**Informe Consolidado de Solicitud de Aclaraciones, Rectificaciones y/o Ampliaciones a la Declaración de Impacto Ambiental del Proyecto " Transferencia de carga Fraccionada Puerto Panul "**

Nombre del Titular : PUERTO PANUL SA  
Nombre del Representante Legal : Cristian Humberto Valenzuela Araya  
Dirección : AV ANTONIO NUÑEZ DE FONSECA 440

El presente Informe Consolidado de Solicitud de Aclaraciones, Rectificaciones o Ampliaciones a la Declaración de Impacto Ambiental del proyecto "Transferencia de carga Fraccionada Puerto Panul", contiene las observaciones generadas en virtud de la revisión de la Adenda.

Figura 1: Estacionamiento de camiones Puerto Panul S.A. sitio 10.

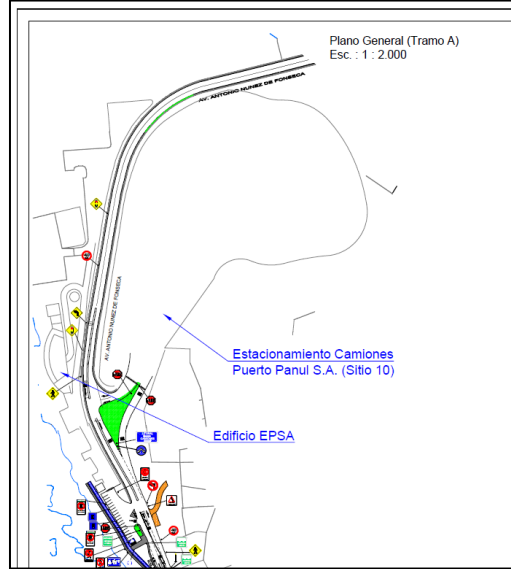
13) Se solicita incorporar como parte y acciones del Proyecto, el estacionamiento de camiones Puerto Panul S.A. sitio 10, dado que es parte del proceso de transferencia de carga, lugar donde los camiones deben esperar para su ingreso al sector de carga de producto, de acuerdo se observa en el Anexo 2.2, Apéndice 2, Plano “CO Puerto Panul 1.5 Lám.1”

Figura 2. Ubicación del proyecto y área de influencia

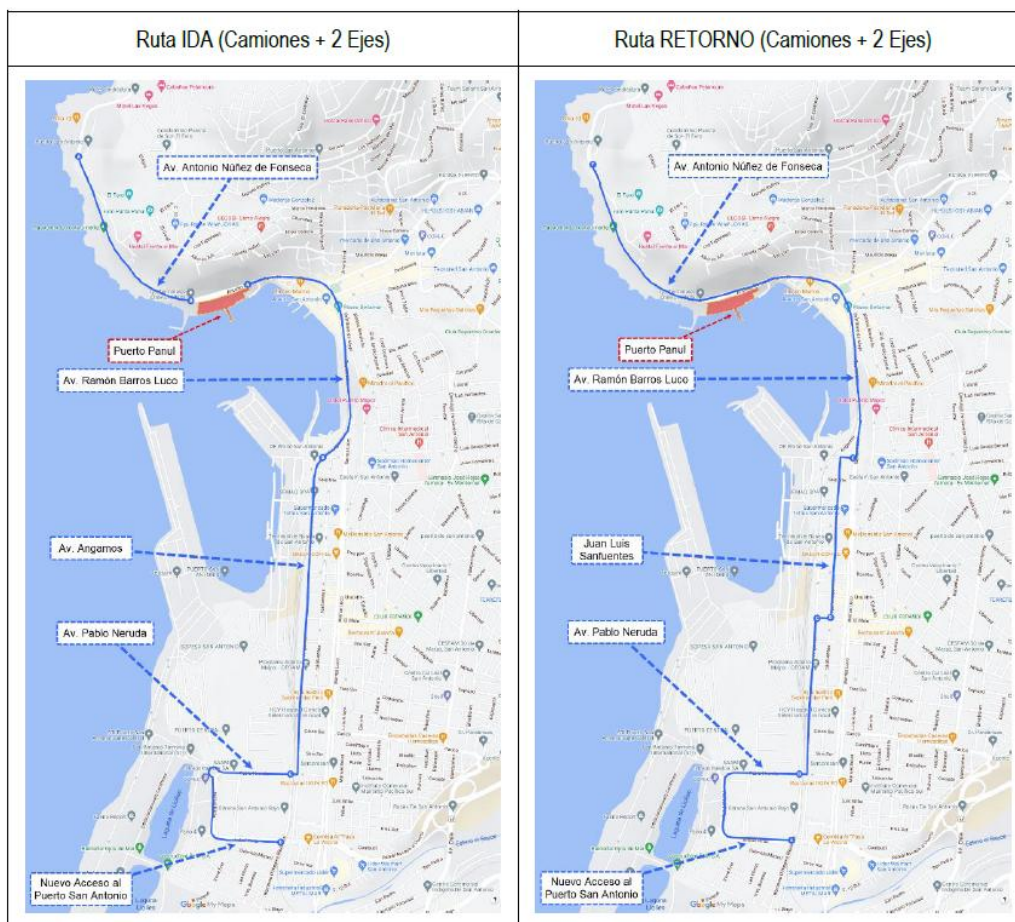
De la figura anterior, se observa que, en la fase de operación, los camiones deben recorrer desde el patio de estacionamientos de camiones hasta el nuevo acceso al Puerto, en sentido de ida y vuelta. Por lo tanto, se solicita:

- c) Se solicita aclarar si en la modelación consideró los camiones con granos en todos los tramos definidos en la Tabla 17 y Figura 2 del informe (Anexo 2.2 de la DIA). Se solicita incorporar en el análisis de impacto vial, el transporte de camiones con granos por el área urbana según se plantea en la Figura 2 del Anexo 2.2.
